METRO DE LISBOA

PROLONGAMENTO DA LINHA VERMELHA ENTRE SÃO SEBASTIÃO E ALCÂNTARA

VOLUME 32 – RELATÓRIO DE INSPEÇÃO PRÉVIA AO CANEIRO DE ALCÂNTARA

**EMPREITADA DE PROLONGAMENTO DA LINHA VERMELHA DO METROPOLITANO DE LISBOA, ENTRE
SÃO SEBASTIÃO E ALCÂNTARA
INSPEÇÃO DO CANEIRO DE ALCÂNTARA NA ZONA DE INFLUÊNCIA DO VIADUTO DE ALCÂNTARA**

Figura - Planta do caneiro e das fundações do viaduto e corte longitudinal (adaptado do anteprojecto)

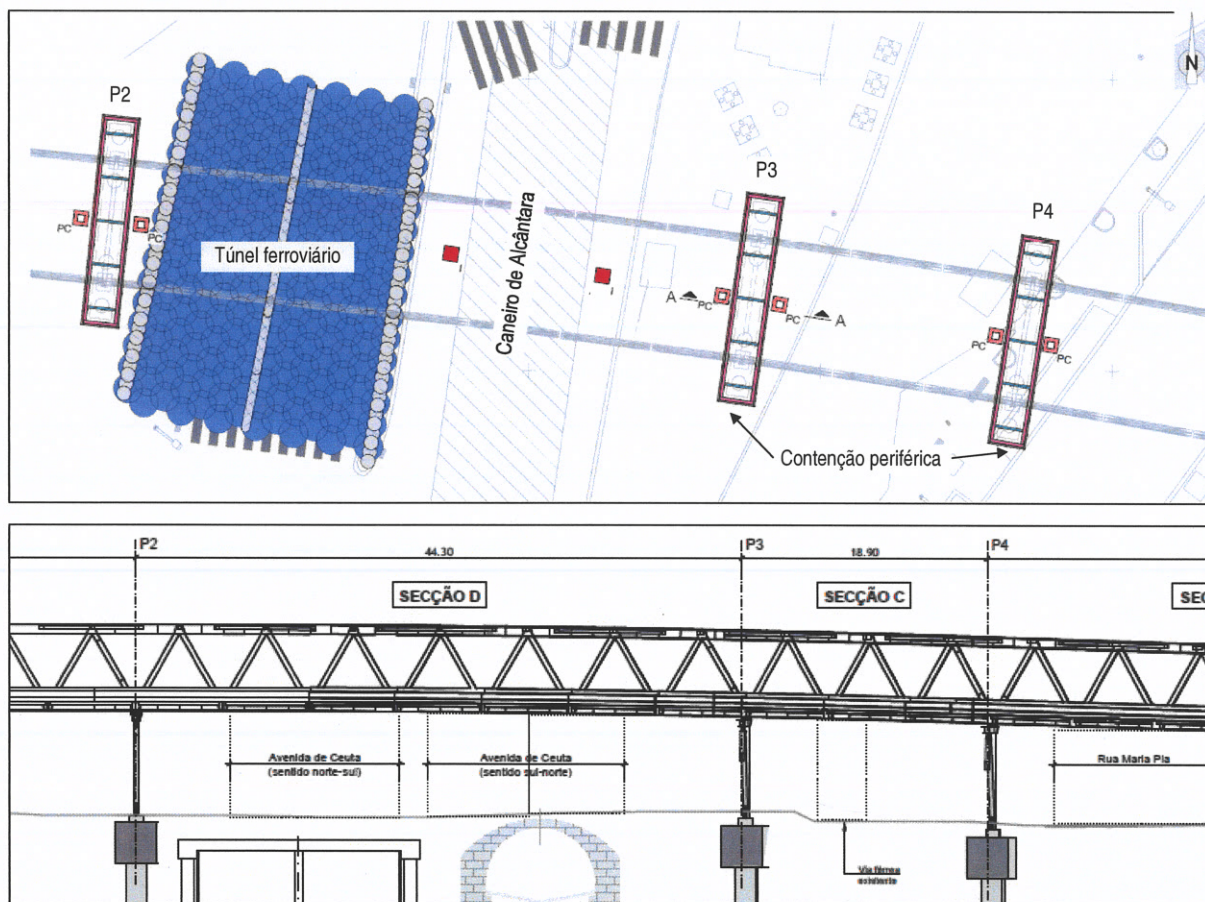
- A circulação de veículos pesados da obra sobre o caneiro deve ser evitada. Em particular, deverão ser evitadas situações como a representada na fase 6 do processo construtivo do viaduto (desenho LVSSA-MAS-AP-STR-VDT-VDA-DW-089140 0), com o posicionamento dos rodados do veículo que suportará o tabuleiro sobre a metade nascente do caneiro, sujeitando-o a uma carga provavelmente mais elevada do que aquela a que já esteve sujeito e de forma assimétrica. Considera-se provável que uma situação deste tipo tenha conduzido às anomalias identificadas na zona final do trecho inspecionado, que já se encontra fora da influência das obras do viaduto.

- Na execução das estacas do pilar P3, os equipamentos devem ser posicionados a nascente do pilar.
- Devem ser estimadas, por modelação numérica, as deformações provocadas no terreno adjacente pela escavação e contenção periférica do maciço de encabeçamento das estacas do pilar P3, incorporando de forma realista o faseamento construtivo. Na sequência destes resultados, a eventual necessidade de minimização da interferência desta obra, nomeadamente por desconfinamento do hasteal esquerdo do caneiro, poderá exigir a adoção de uma solução de projeto mais rígida.

- Relativamente ao Plano de Observação, devem ser instaladas marcas de nivelamento, à superfície, entre o pilar P3 e a escavação para o maciço de encabeçamento das estacas, e deve ser acrescentado um tubo inclinométrico na proximidade daquela escavação. Deverá prever-se a determinação de convergências no interior do caneiro num trecho de 15 m centrado com o eixo longitudinal do viaduto. Os dispositivos devem ser instalados antes de qualquer obra no local, para estabelecimento da situação de referência.
